INIZIATIVE INDUSTRIALI ITALIANE S.p.A.
(METEOR S.p.A.)
ROMA

Fig. 1: Illustration of p/n R26325/01

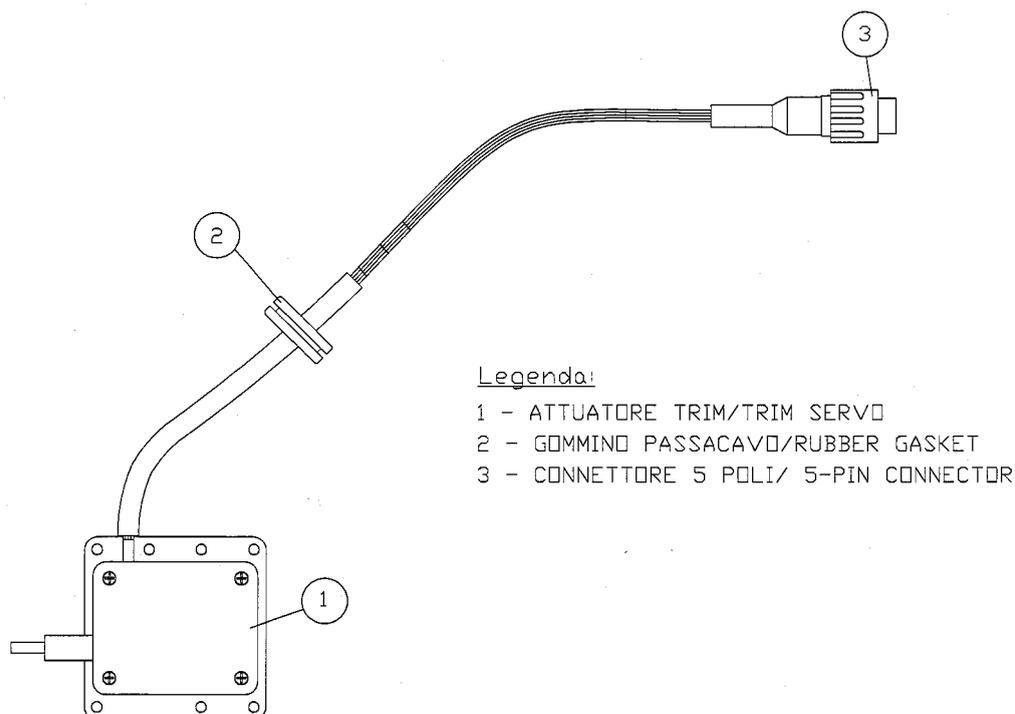
When the MAC 6A or the RAC T2-10A servos reach their life limit, or when they must be replaced for maintenance reasons, it is necessary to replace the entire assy which they belong to. The new assy is identified with p/n R26325/01 (see fig. 1), and is composed of the actuator RAC T2-10A, electric wiring, a rubber gasket and the electric connector.

On some Sky Arrow aircraft the servo is connected to the aircraft electric system with a 9-pin connector. In more recent installations, the 9-pin connector was replaced by a 5-pin connector. When owners/operators order a replacement p/n R26325/01 from 3i, they must indicate what kind of connector is installed on their aircraft. If a 9-pin connector is installed, then 3i will also provide the parts and instructions to replace the connector with a 5-pin one.

3i assigns a serial number (s/n) to each assy p/n R26325/01. Because of this, the new assy must be provided by 3i. When a new assy is installed, the relevant s/n, the date and the flight hours at installation must be recorded in the aircraft logbooks.
